## **PRONUNCIAMIENTO N° 88-2025/OSCE-DGR**

Entidad : Municipalidad Distrital de Olmos

Referencia : Licitación Pública N° 4-2024-MDO/CS-1, convocada para la “Adquisición de retroexcavadora, volquetes, camión 4x2 con caja compactadora y alza contenedores, para el mejoramiento de la unidad de maquinaria y equipos en la Municipalidad Distrital de Olmos, Distrito de Olmos, Departamento de Lambayeque”.

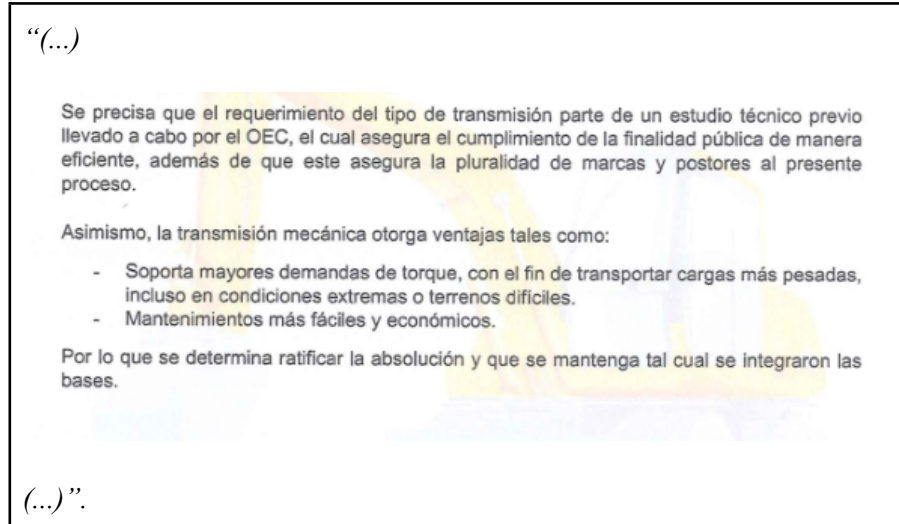
Es así que mediante la consulta y/u observación N° 17 se solicitó modificar la característica técnica de tipo de “transmisión” del ítem 1 (Camión Volquete), proponiendo incluir la especificación de **transmisión mecánica con accionamiento automatizado**. Ante lo cual, el Comité de Selección decidió no acoger lo solicitado, indicando que lo solicitado comprende lo mínimo aceptable en cumplimiento de lo requerido.

Asimismo, añade que “(...) las transmisiones mecánicas han probado su eficiencia a lo largo de los años. Si bien las transmisiones automatizadas tienen ventajas, también son de mantenimiento más caro y complejo lo que podría perjudicar en un futuro mantenimiento y eficiencia operativa a la entidad”.

Ahora bien, en atención al tenor de lo cuestionado por el recurrente, corresponde señalar que el Comité de Selección rechazó la propuesta de incorporar a la “transmisión mecánica con accionamiento automatizado” dentro de las opciones para acreditar la especificación técnica “transmisión” del ítem I. No obstante, el recurrente reitera su petición de incluir como opción técnica la “transmisión mecánica con accionamiento automatizado” y añade incorporar puntaje adicional para los vehículos que ofrezcan dicha tecnología.

En ese sentido, considerando que la Entidad mediante su Área Usuaria tiene el mejor conocimiento técnico sobre la contratación, y que su decisión con calidad de declaración jurada y bajo rendición cuentas ha sido no incorporar la propuesta del recurrente respecto a la “transmisión”; este Organismo Técnico Especializado ha decidido **NO ACOGER** el presente cuestionamiento.
